**A LA CONSEJERÍA DE POLÍTICA LOCAL, INFRAESTRUCTURAS Y LUCHA CONTRA
LA DESPOBLACIÓN**
DIRECCIÓN GENERAL DE URBANISMO Y VIVIENDA SERVICIO DE URBANISMO

Alegaciones al proyecto de una planta de producción de fertilizantes y recuperación de biometano en Hervías (La Rioja), Expediente: IPPC 99/AAI 09-2025 y EIA 8/2025, en Tramitación conjunta. Titularidad de “Axpo Biometano ES2, S.L.”, en las parcelas 49 Y 638, del polígono 501 de Hervías. La Rioja.

Fecha 11 de noviembre de 2025

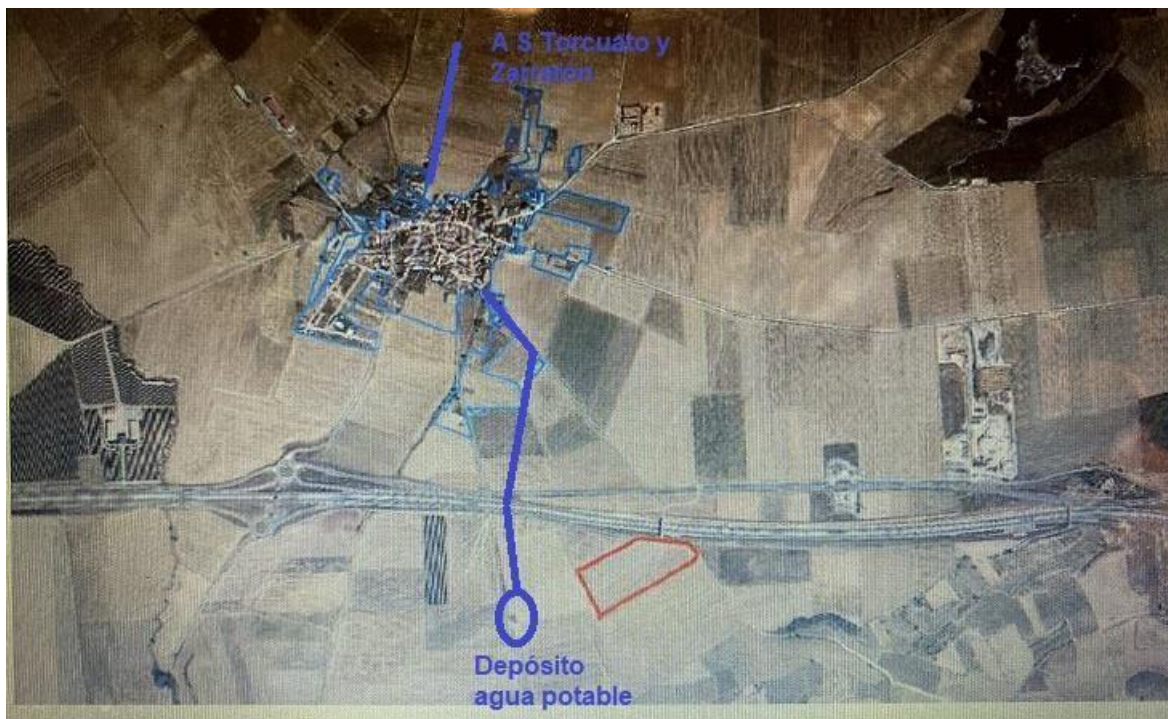
- 1. Proximidad a depósito de agua potable y tubería de distribución a las localidades de Hervías, San Torcuato y Zarratón, en su opción signada como opción 3.**

Tal como se puede observar, en plano siguiente, incluido en la documentación del proyecto de Axpo Biometano ES2 SL,

en el que podemos observar que se prevé la construcción de la planta a unos 460 metros del depósito de agua potable (enmarcado en el anterior plano), de donde parte la tubería que distribuye dicha agua, a las localidades de Hervías, San Torcuato y Zarratón. Como se puede observar, dicha planta, además, se construiría a los mismos metros de la tubería que trasporta el agua potable a dichas localidades.

Como quiera que en su proyecto se reconoce la generación de vertidos líquidos procedentes de la actividad industrial y del almacenamiento de digestato, si llegara a darse el caso de la contaminación de dicha agua potable, situación factible, estaríamos ante un escenario altamente peligroso que podría atentar contra la salud de las personas que viven en las localidades arriba reseñadas, y sería necesario, bien proceder a descontaminar dicha agua y toda la infraestructura de almacenamiento y distribución, afectadas, bien a construir un nuevo depósito, en otra ubicación, así como una nueva tubería de distribución, lo cual es del todo inasumible, no solo por el coste que supondría cualquiera de las opciones, sino también por el dilatado tiempo que la población afectada, durante un tiempo que no podemos calcular pero que, en todo caso, sería largo, quedaría sin suministro habitual.
